質問

熱電対の端子台

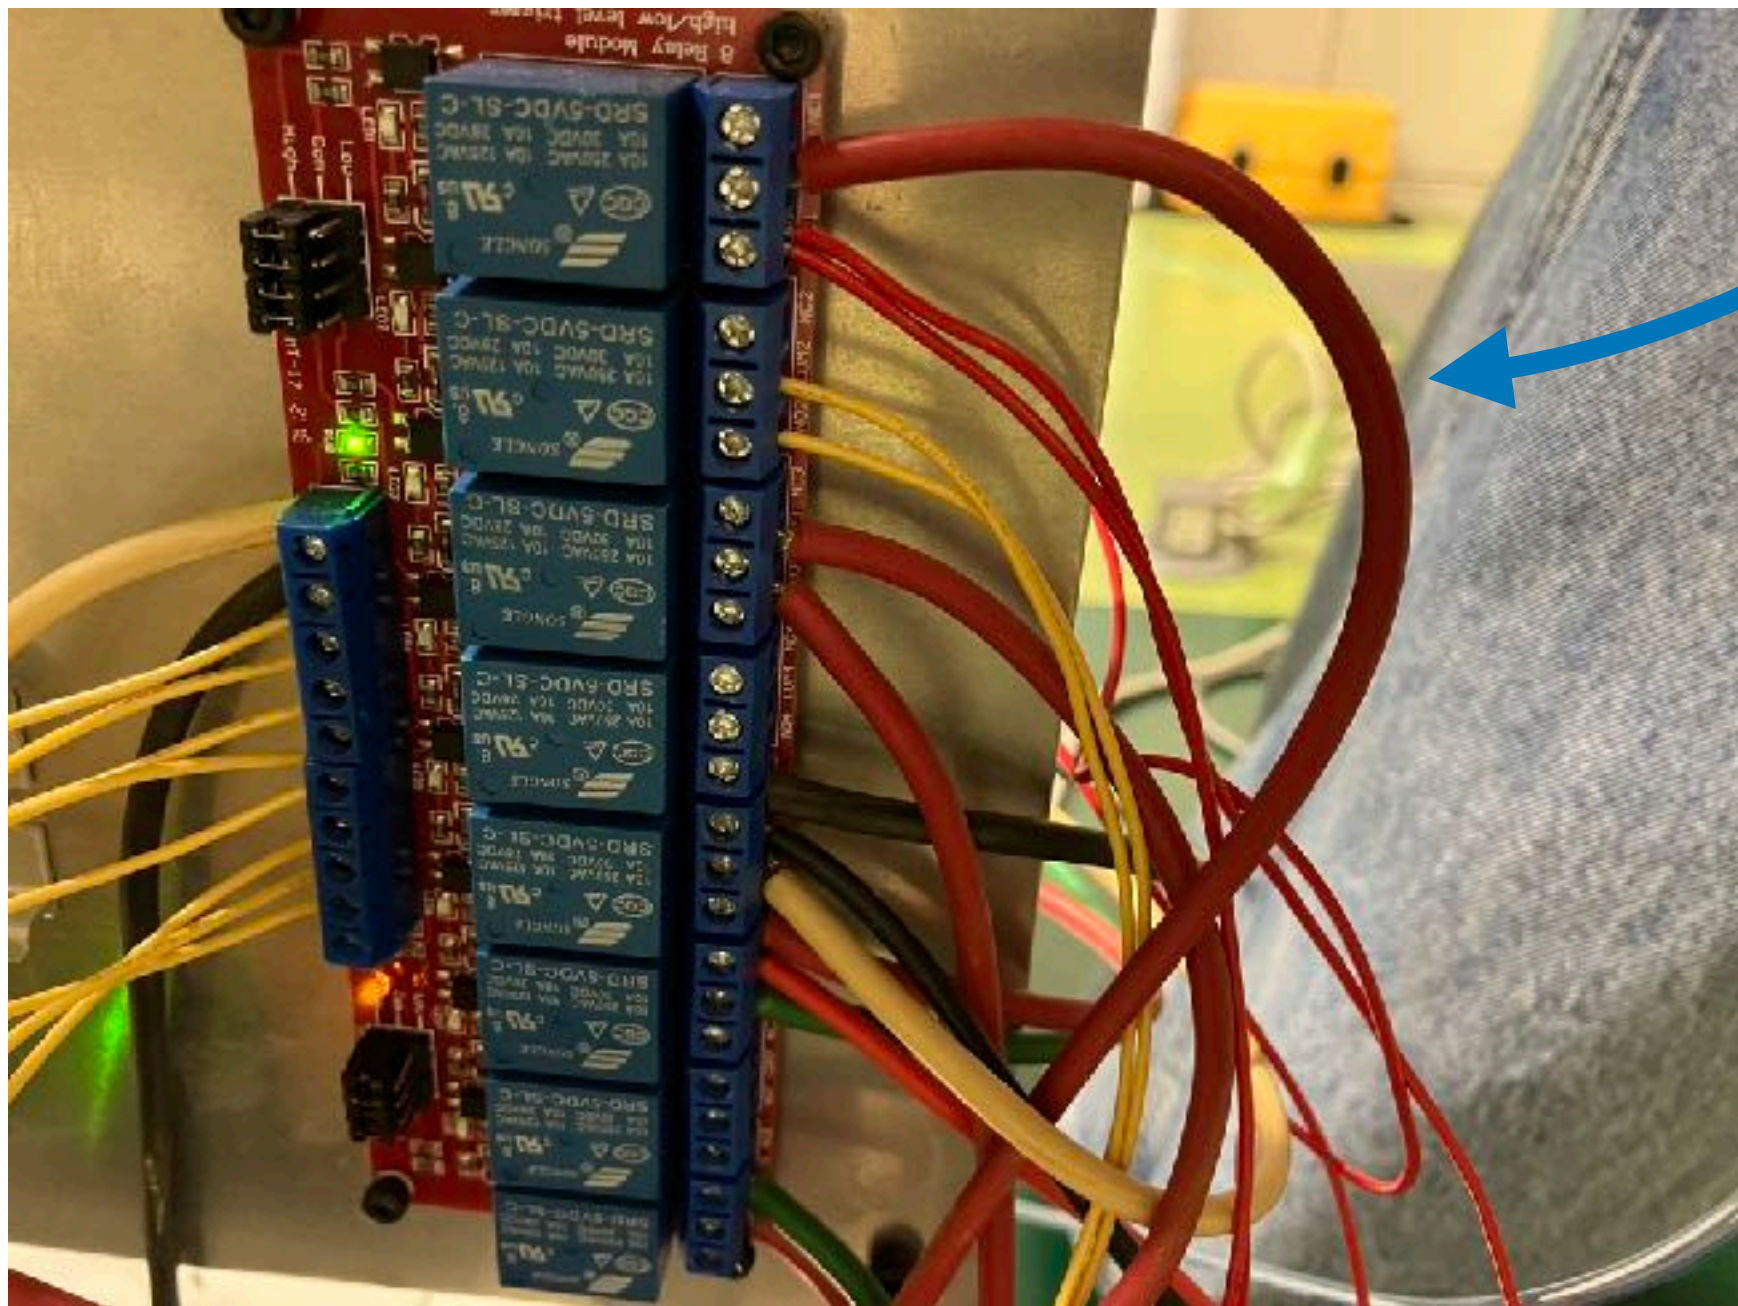
- PTSM 0,5/ 8-2,5-V THR WH R44 - プリント基板用端子台
というものを選んでみたんですがこれで良いですか？
- 選んだ理由
 - サイズが比較的小さめ
 - 垂直に接続できる
- [商品ページ](#)

Relay on the board から伸びるワイヤー

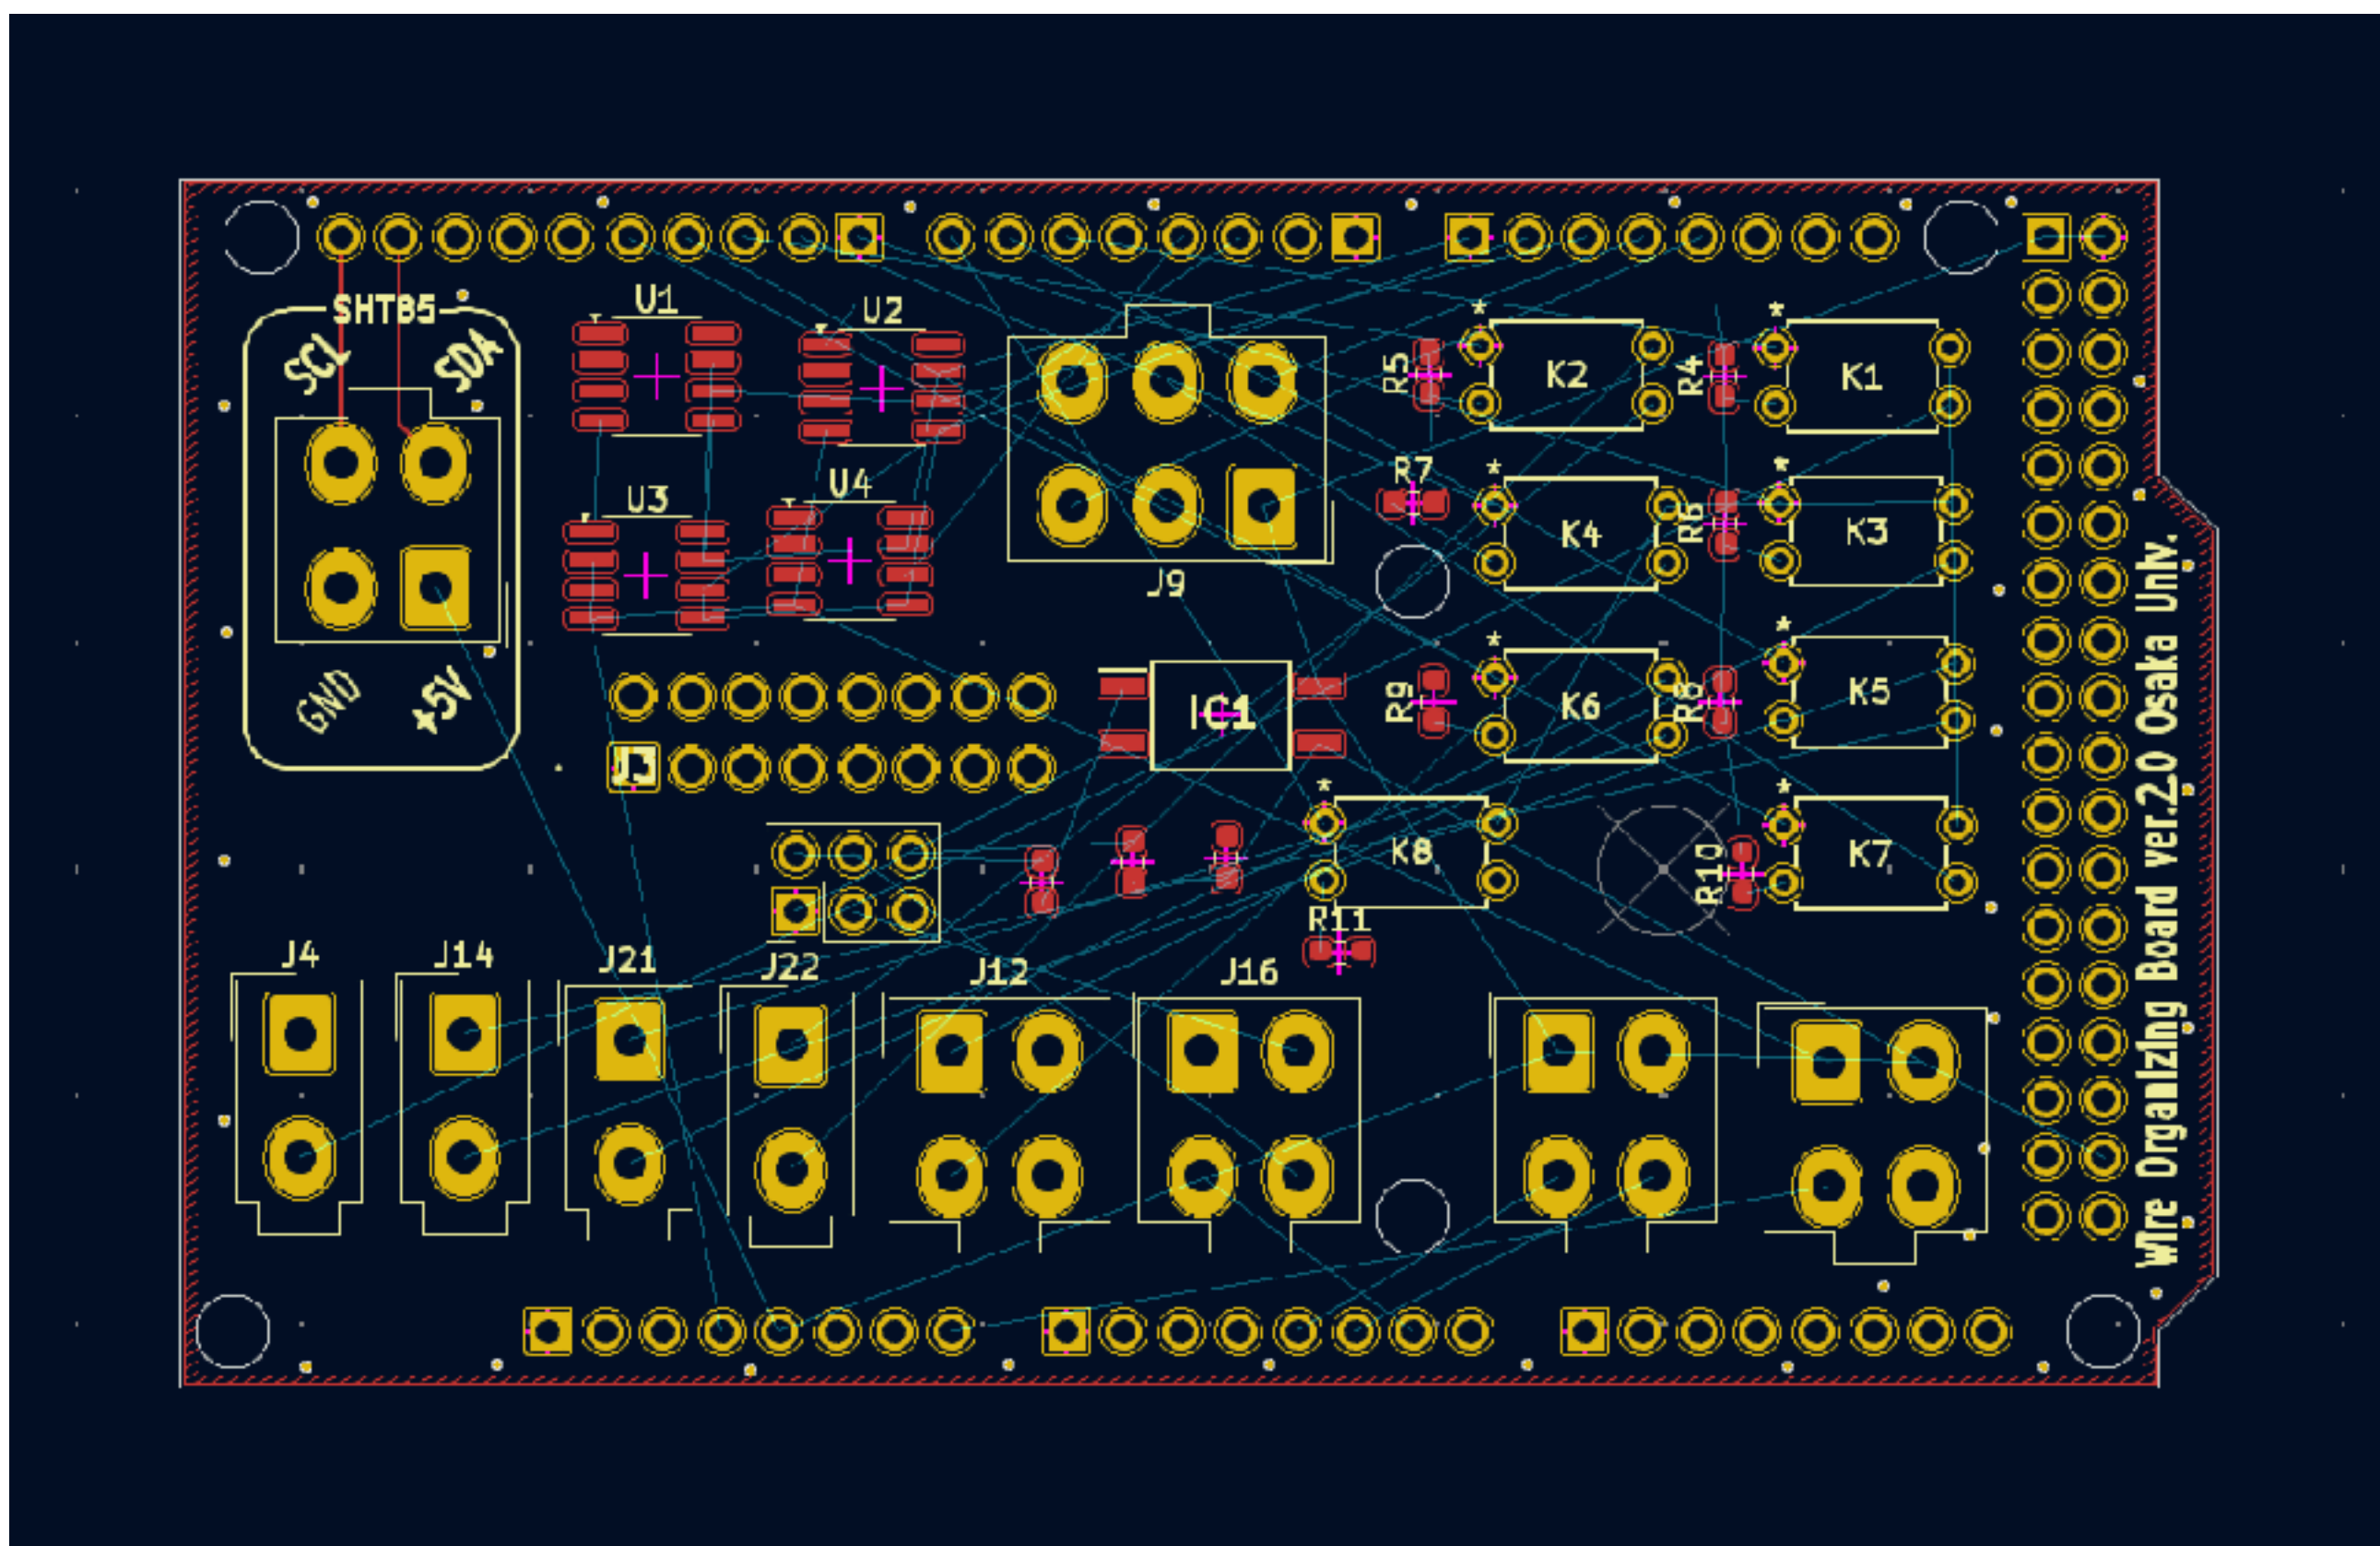
- Heater、Lock → 12V と **GND**
- Chiller、Peltier Plus/Minus → 後段の power relay の制御信号と **GND**
- Peltier、HV、LV → TEXIO の背面ピン*2本

(質問というより確認のような感じが)

この**GND**はターミナルから伸ばすよりも、基板から伸ばす方が配線がスッキリして良いと思っているのですがそれで良いですね？基板に乗り切るかどうか不安ですが。。。
